**Avis délibéré de la mission régionale
d'autorité environnementale Hauts-de-France
sur le projet de parc photovoltaïque
sur la commune d'Aulnois-sous-Laon (02)
Étude d'impact de septembre 2025**

n°MRAe 022042/A P

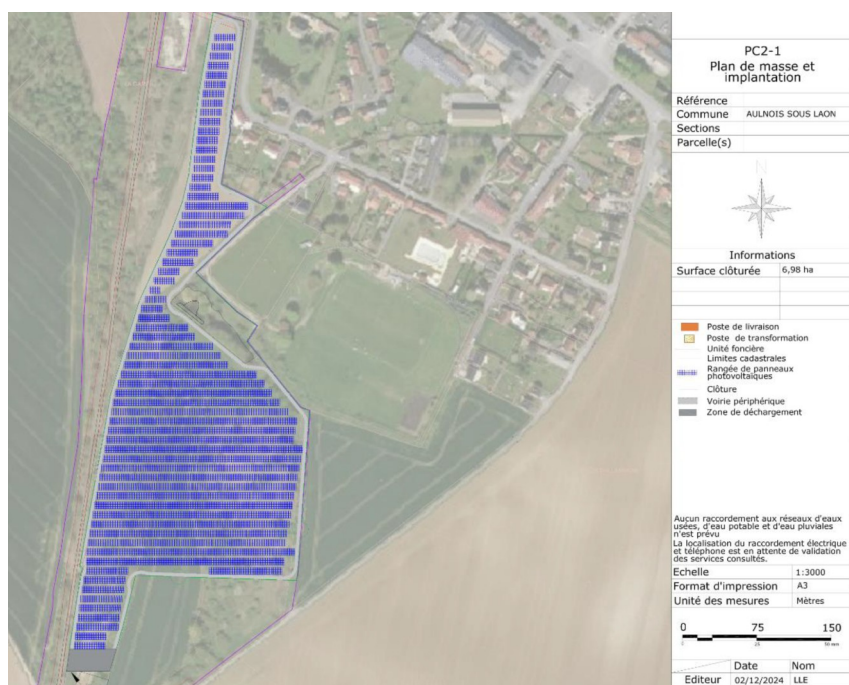
Selon le dossier, les sites non retenus présentent des zones humides, ou des cours d'eau, des pentes fortes et des enjeux de sûreté aéronautique. L'analyse de chaque scénario nécessite d'être approfondie, notamment par des éléments concrets comme la surface et la nature des habitats impactés et les espèces sensibles potentielles sur le site de projet. Il manque un tableau de synthèse permettant de comparer les sites entre eux.

L'autorité environnementale recommande de présenter un tableau d'analyse multicritères comparatif des six sites retenus pour l'analyse.

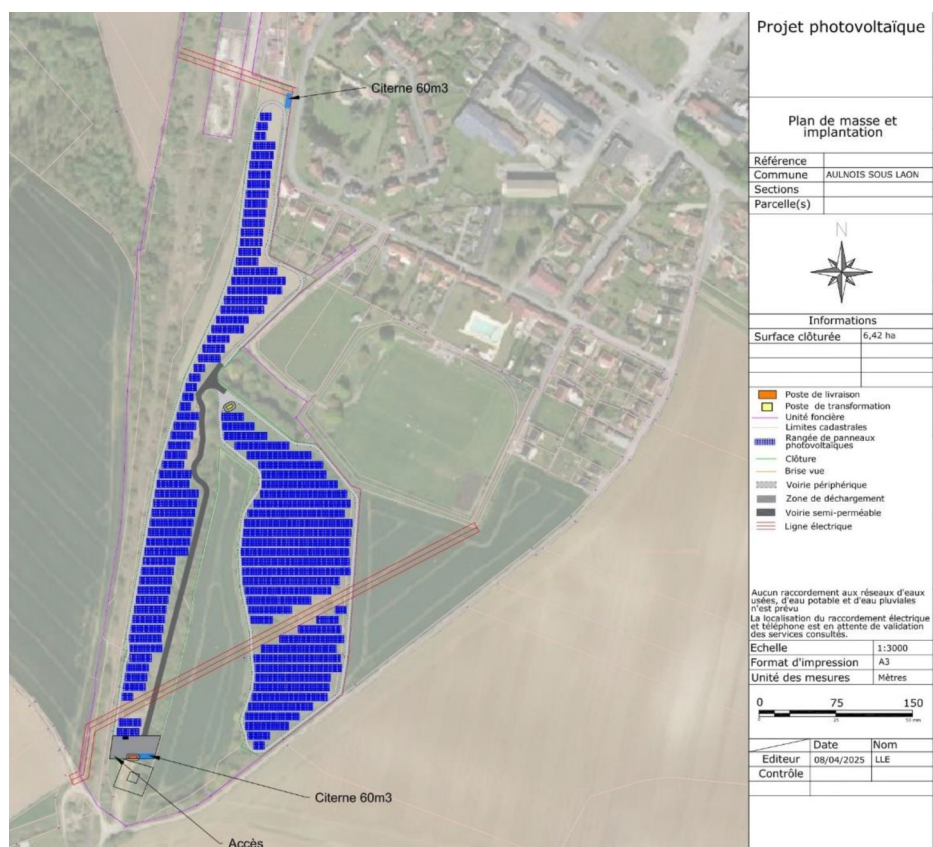
Le dossier conclut que la variante retenue est celle avec la meilleure prise en compte de l'environnement. Cependant, ainsi que cela est développé ci-après dans le présent avis, la variante choisie a des impacts négatifs forts sur la biodiversité qui nécessitent l'évitement et la recherche d'un site présentant moins d'enjeux (cf. II.4.2).

L'autorité environnementale recommande de privilégier l'évitement et la recherche d'un site présentant moins d'enjeux..
